大曝光!起重机械起重量限制器失效、起重机械急停开关失效、简单压力容器压力表未定期校验.....特种设备安全隐患需警惕!

“大曝光”专题第17期，市局组织专家会同各地市场监管部门，对特种设备领域开展了突击暗访检查，现将发现的安全隐患曝光：

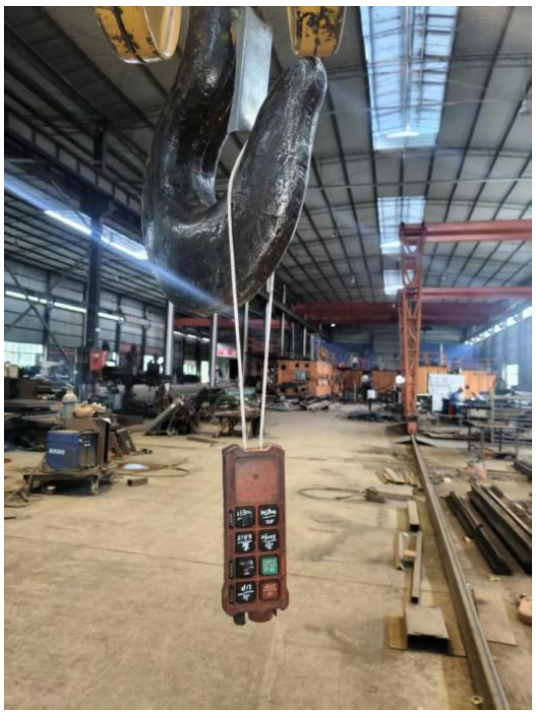
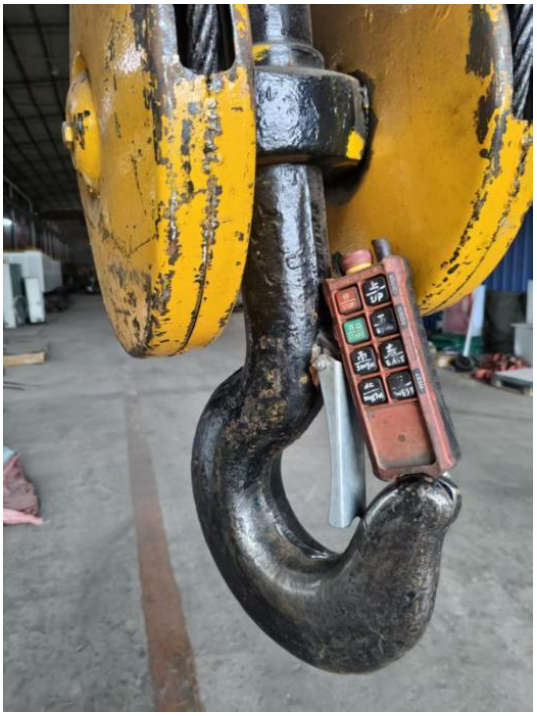
隐患一：使用登记证编号为起17川H01161(24)、起17川H01160(24)的两台电动单梁起重机无线遥控装置急停开

关失效，属于重大安全隐患。

法规依据：上述问题违反了《中华人民共和国特种设备安全法》第三十九条的规定。依据《特种设备重大事故隐患判定准则》 4.7 规定：“起重机械有下列情形之一仍继续使用的，应判定为重大事故隐患。c）急停开关缺失或失效。”

整改要求：责令企业立即停用设备，按照安全技术规范要求及时整改消除隐患，并向特种设备检验机构申请检验，经检验合格后方可使用。

问题隐患图片：

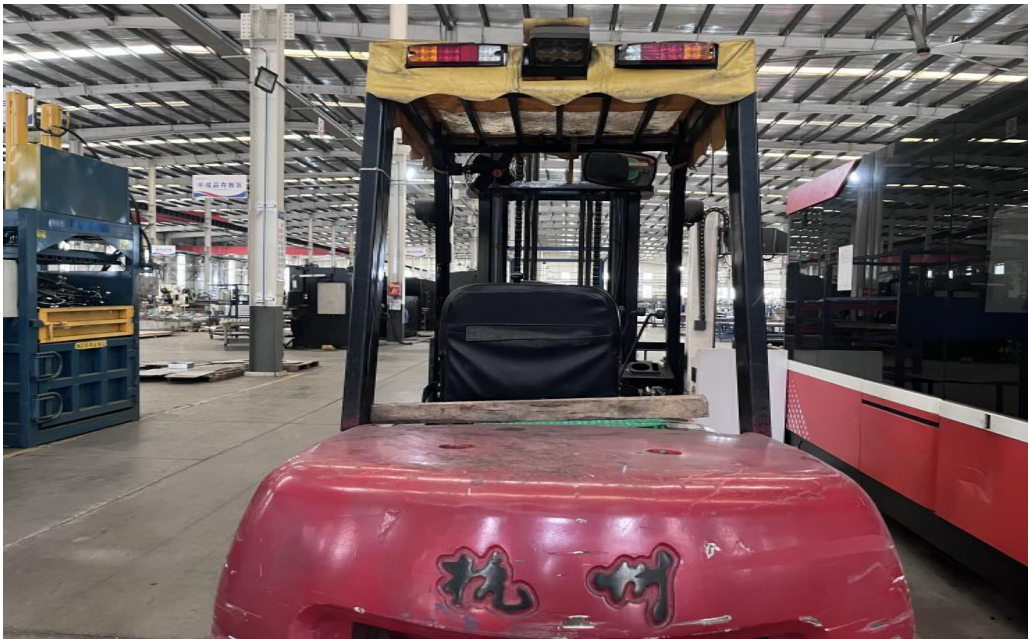
隐患一：产品编号分别为 19TCD76、20TCD551 的 2 台简单压力容器压力表未定期校验。

法规依据：此项违反《中华人民共和国特种设备安全法》第三十九条第二款：“特种设备使用单位应当对其使用的特种设备安全附件、安全保护装置进行定期校验、检修，并做出记录。”

整改要求：责令企业立即停止使用设备，经校验合格后或更换符合安全技术规范要求的压力表后方可使用。
